Einbaueplan Planinhalt: Grundriss, Ansichten, Schnitte H3 Maßstab: 1 : 300			
Errichtung von 3 Lagerhallen			
Bauort: Hunderdorf Fls/St. Teilfl.: 214/2 Merkung: Au vorm Wald			
Gewerbepark Lagerhaus 1 AG Ansprechpartner Otte Manfred 19336 Hunderdorf		Beauftragter:	
Projekt: Einzelstück Gabel Flz. 214, 214c		Geschäftsvermerk: Flz. 2003, 2005, 2006	
Woff System GmbH am Schindlerweg 1 91052 Tübingen Tel. 09141 170-17 Fax 09141 170-27 E-Mail: woff@hoffmann.de www.woff.de		Bauführer: Dr. H. Abs. 2 Nr. 1, Abs. 9 Stg. Ing. (FH) Achim Hertz in F.u. Woff GmbH Am Stadtwald 20, 94886 Osterhofen	
Auftrag-Nr.: 171263 gezeichnet: Schuster Christian Telefon: 0932 / 37-672		Datum: 04.04.2017 geprüft: Altmann E3 Plannummer:

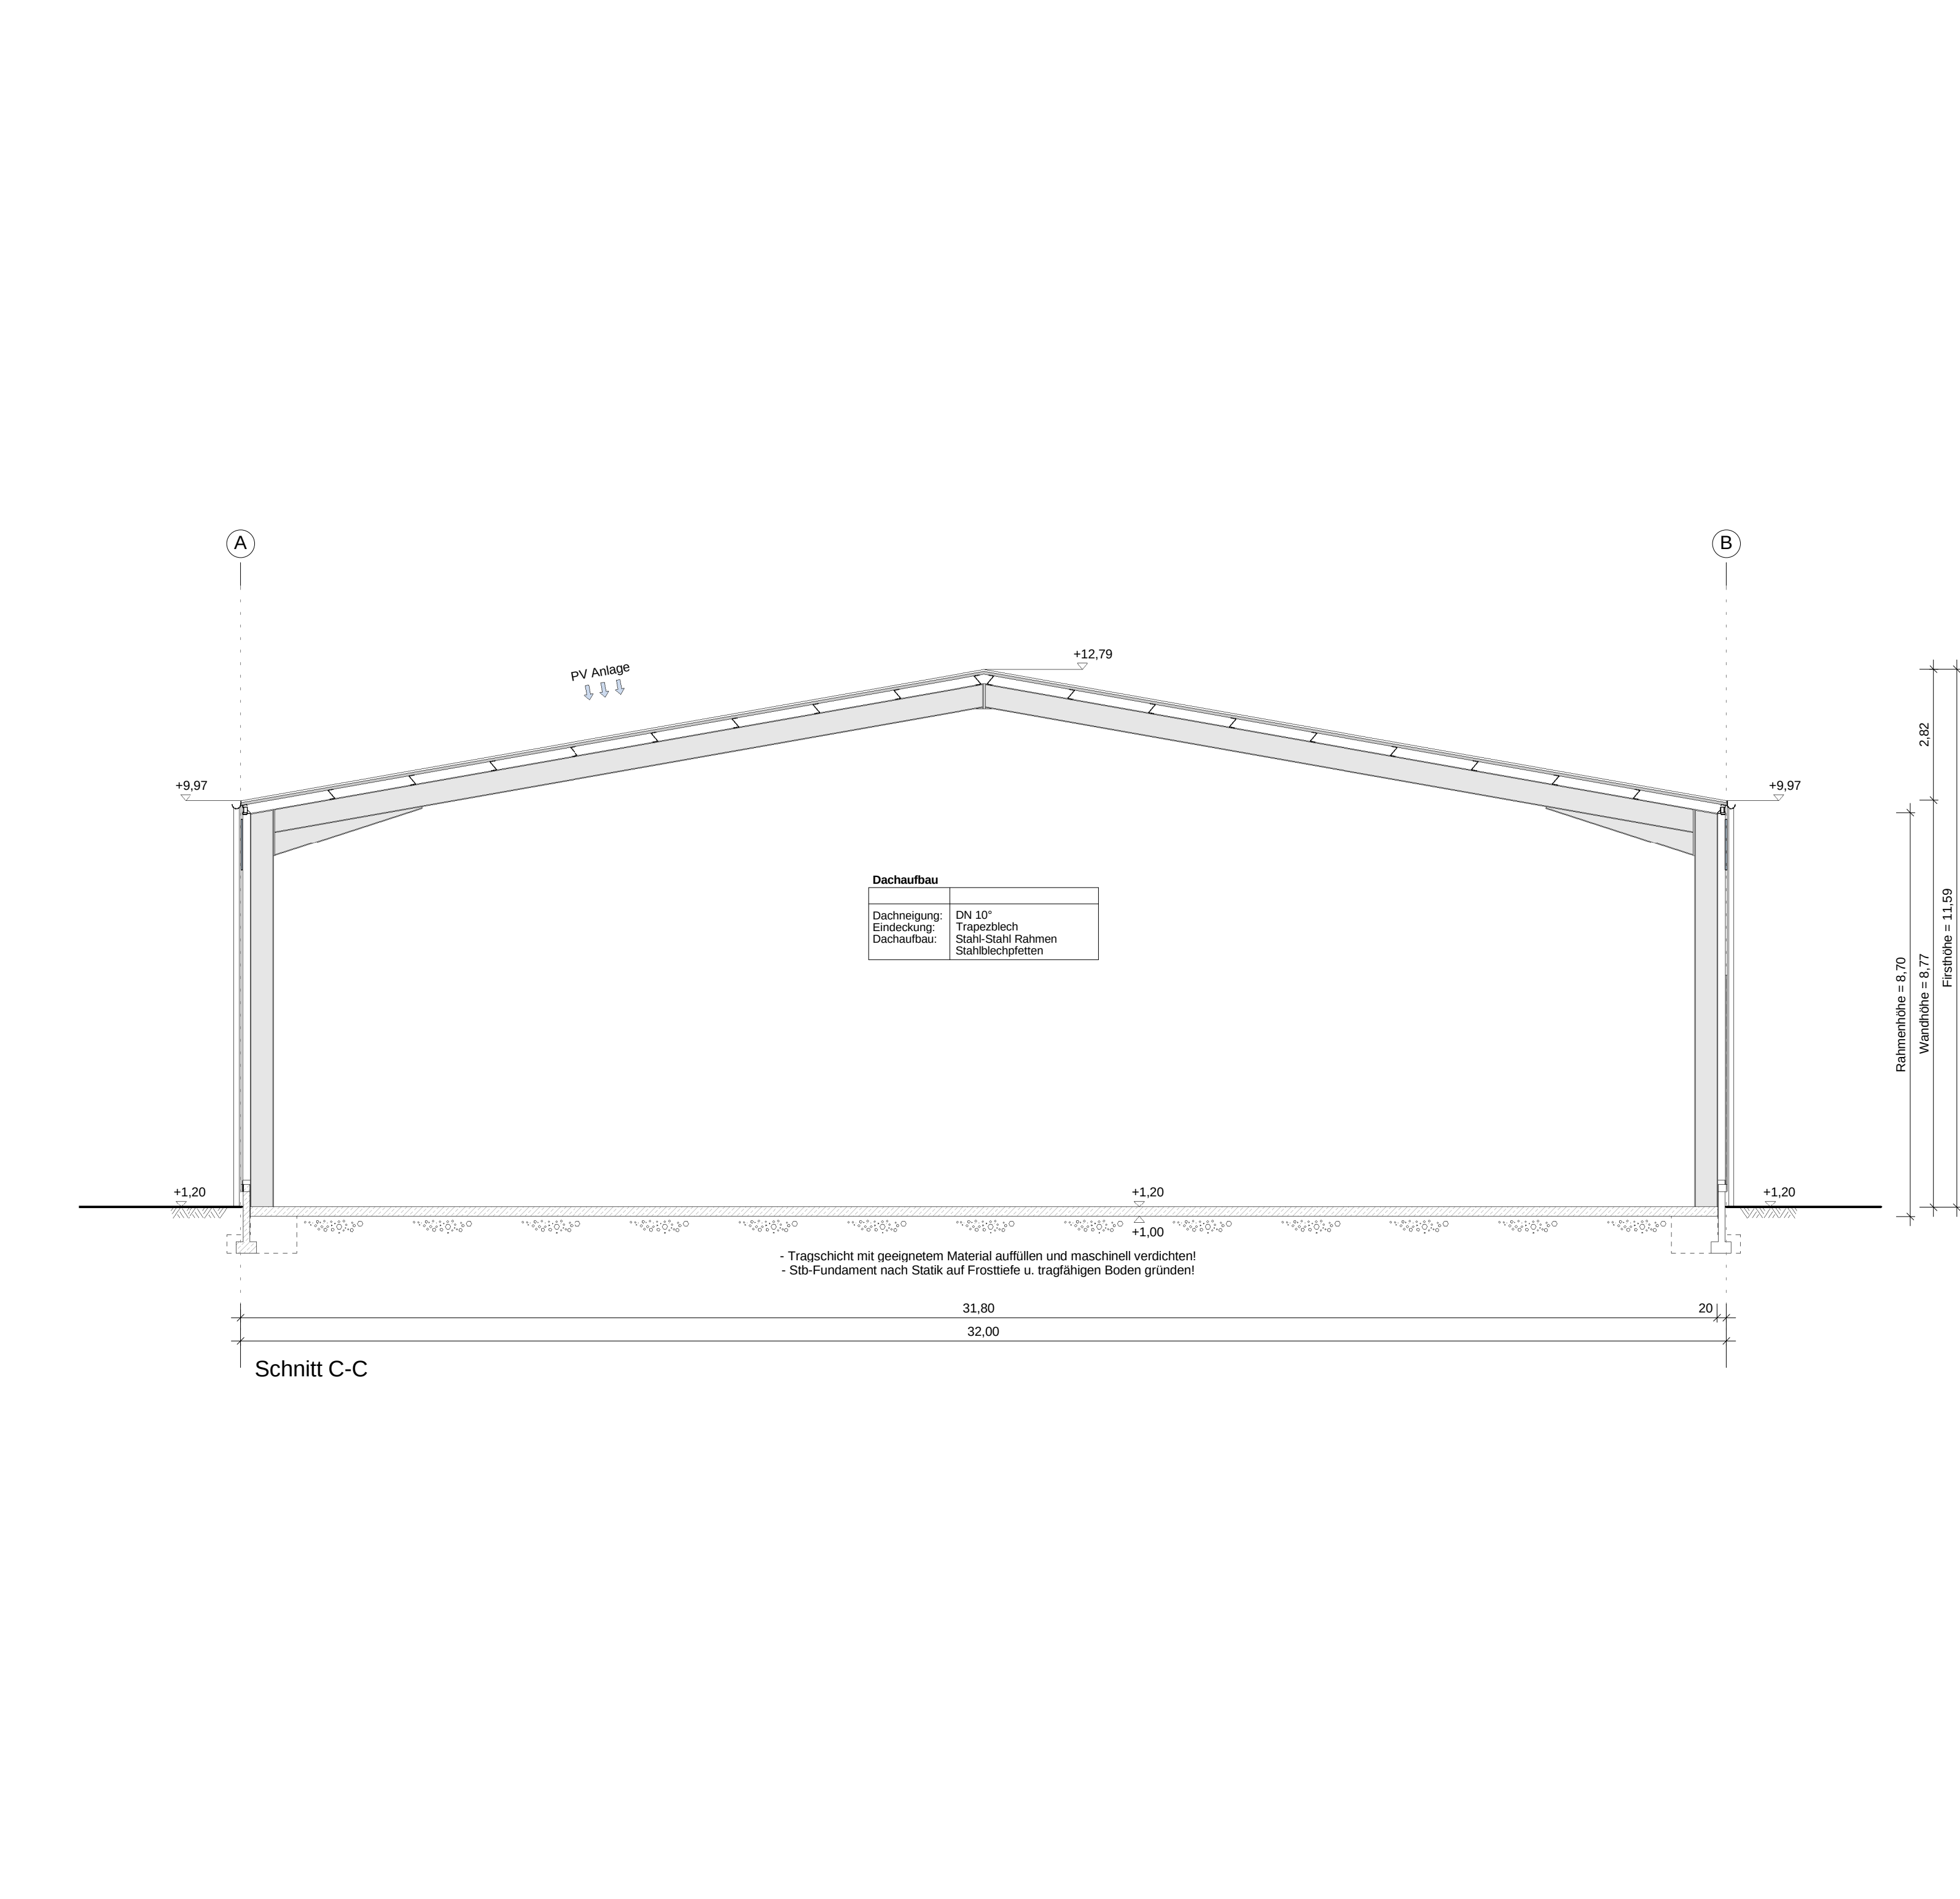
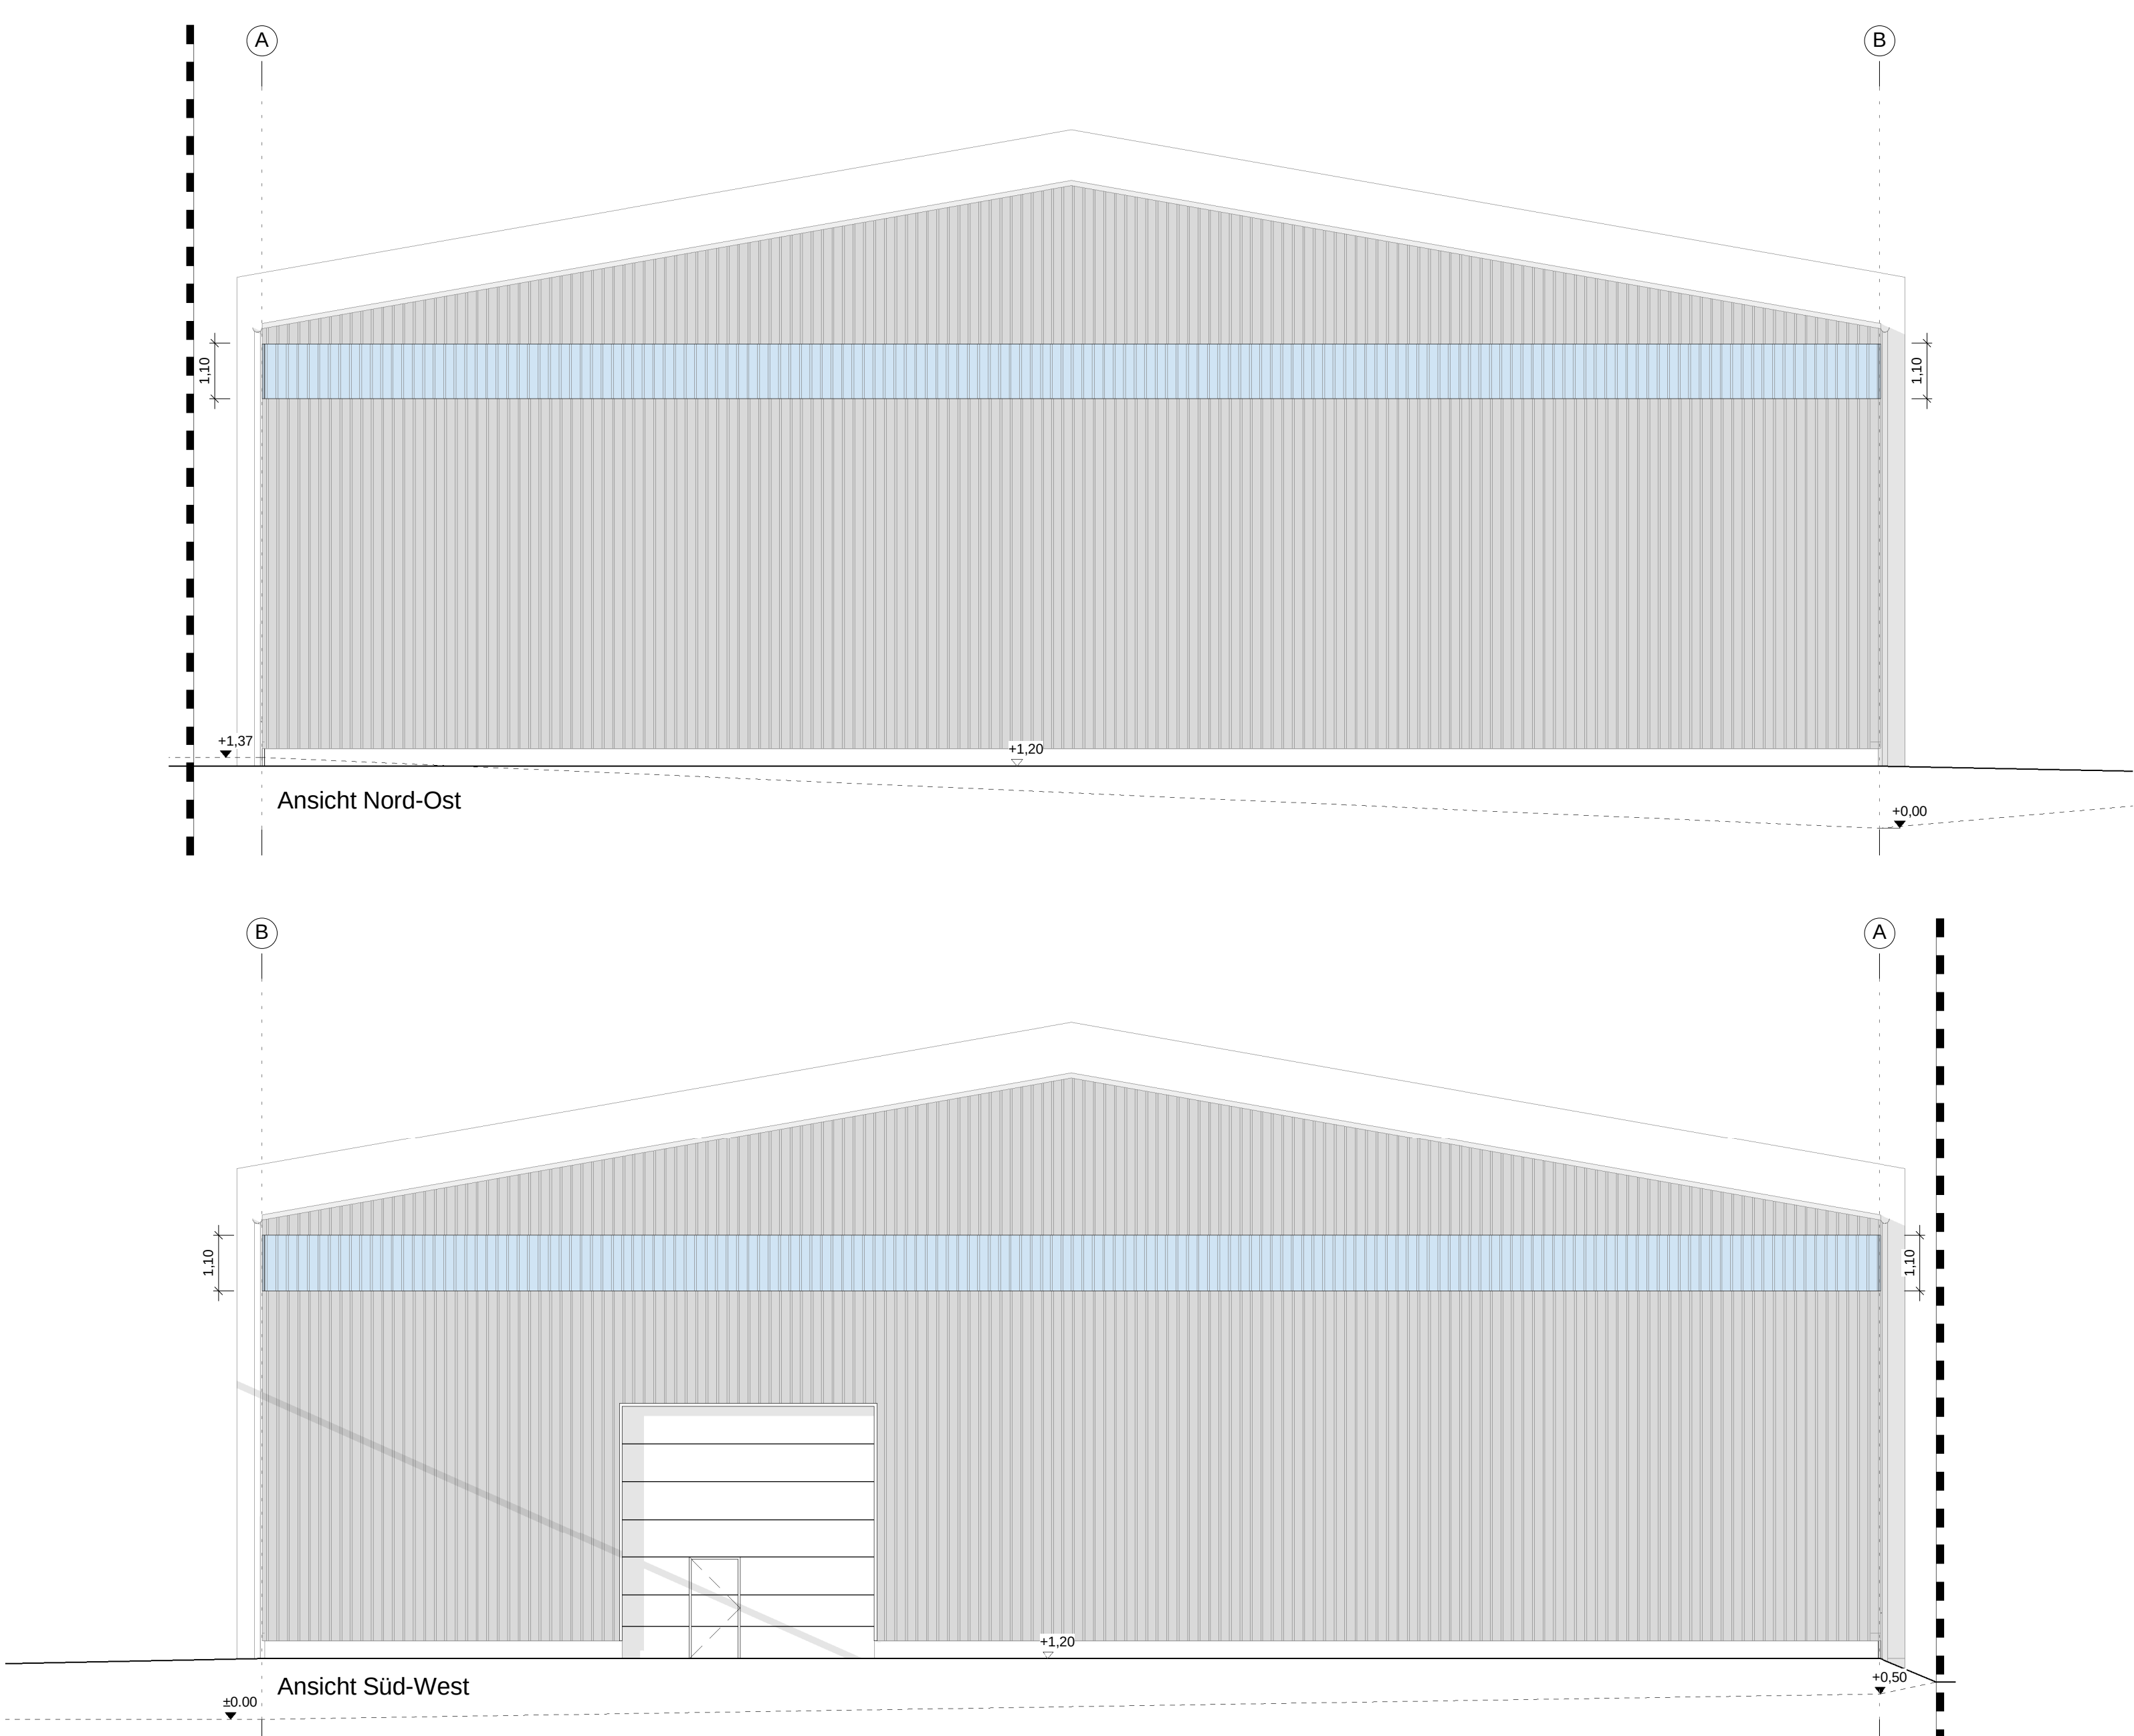
1. Änderung A. Lager innen B. Brandschutz, Entwässerung, Tore und Tore bei Halle 3 C D	Datum: 25.04.2017 gezeichnet: Schuster 10.07.2017 Schuster		
Bitte den Plan mit 1:100-Vermaß nachprüfen, Verwirklichung, und anschließend eine Bestätigung der Realisation einreichen! Gezeichnet: Dr. H. Abs. 2 Nr. 1, Abs. 9
